## 「弥富相生山線の折衷案に関する説明会資料」を読み解く（上）

「弥富相生山線の折衷案に関する説明会資料」を読み解く（下）

保全生態学における象徴種としてのヒメボタルに関する考察

P.18 ヒメボタル飛翔調査結果

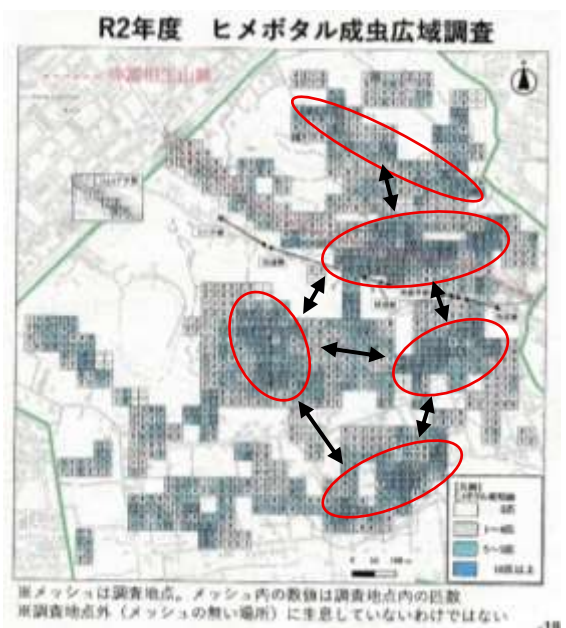
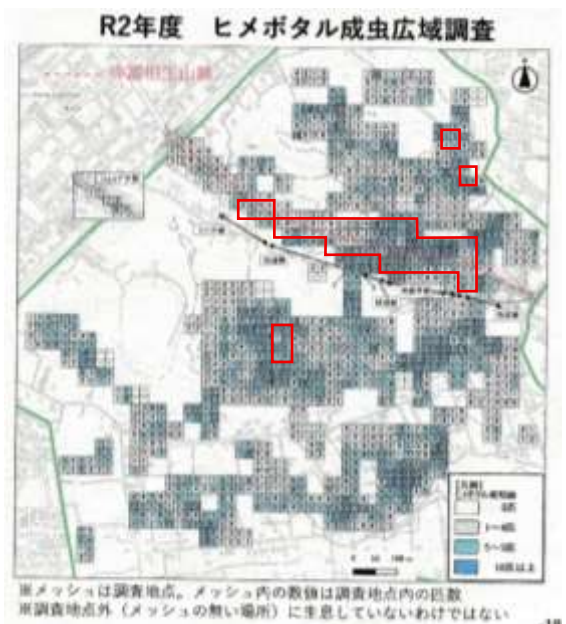
左下のグラフはH14年からR7年までの23年間のホタルの飛翔個体数変動を1年ごとに記録したものであり、調査範囲は同ページ上の区域図に示されている。グラフでは100匹程からH22以降の工事中止期間中に1043匹に増加し、今後の道路工事でも工期が終わればヒメボタルが増加し、一見何ら影響しないようにも読み取れる。

保全を目的としたヒメボタルの分布と移動の特性に関する研究\*1によるとヒメボタルの幼虫期間中の移動距離は数メートル程度であり、雌の成虫は発光期中にも殆ど移動しないことから、個体群の分散、遺伝子の交流にヒメボタルのメスがほとんど寄与しないことが示唆されている。このことから、殆ど移動しない雌のヒメボタルの個体分布域はイコール生息域であると言える。つまりは繁殖期の夜に雌の発光により雄が集まる、即ち成虫の発光、飛来が多い区域がヒメボタルの保全すべき生息区域とほぼ同じだと考えられる。

右図の令和2年度ヒメボタル成虫広域調査を見ると、調査範囲（赤枠）で最も個体数が多い区画が橋梁部から未着手部の樹林区画であり、すでに工事がある程度進んで開けた区画周辺では個体数が少ない。実際に右図の赤枠を集計してみたところ全体で909個体、橋梁部から未着手部区間で617個体と全体の68%が樹林区画に生息している。つまりはこの道路建設による改編の影響が少ない区画が現在のヒメボタルの生息にかかわる重要な区画であると考えられる。

また、相生山内の調査範囲で個体群密度が高いエリアは赤丸の5つがあり、恐らく雄個体が飛翔し、相互に移動する交流のある個体群（メタ個体群）を形成していると考えられる。しかし、雌と幼虫が殆ど移動しない事、

雄も飛翔能力が弱く 300 m も飛翔しない\*2事から、遺伝子の分散が主であり個体分散はほとんど行われておらず、メタ個体群としての結びつきはそれほど強くないと考えられる。そのため、中央の個体群が減少ないし消滅すると離れた個体群への交流が減り、他の個体群の減少ないし消滅につながる恐れがある。

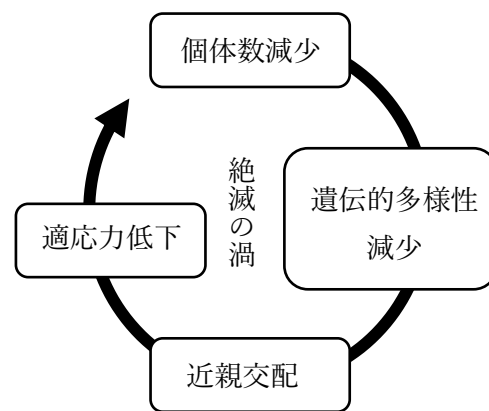
というのも生物保全の原則の一つとして 50-500 則というものがあり、一般的に個体群を維持するための個体数（最小生存可能個体群）は 50 個体、遺伝子の多様性を維持するための個体数は 500 個体必要だとされている。もちろん生物種の種類によって必要な数が上下することはあるが、おおよその目安として利用できる。これを基にすると一度 100 匹ほどに低下した経年調査範囲の遺伝子は多様性を維持できないレベルで低くなっていると言える。遺伝的多様性の回復にどれほど時間が必要かは不明瞭ではあるが、個体群同士の交流が弱いことから、1043 匹に再び増加したとしても遺伝子がボトルネックになり遺伝的多様性は回復しきっていない可能性もある。

再度の開発で同様に個体数が減った場合さらに遺伝的多様性が減少し、近親交配が起きやすくなり繁殖力が低下し、遺伝子が単一化することで病気や環境の変化等の何らかのリスクで絶滅しやすくなる。仮にこれらの働きにより中央個体群がいなくなると北側の個体群が孤立し、遺伝子の交流がなくなるため、近親交配が起きやすくなり遺伝的多様性が低下し、北側の個体群は同様に徐々に消滅していく可能性がある。

以上のことから、個体数の上昇を手放しに歓迎し未着手部の開発を進めるならば、中央個体群の減少、絶滅だけでなく道路北側のヒメボタルの減少、絶滅に係わってくる可能性があると考えられる。
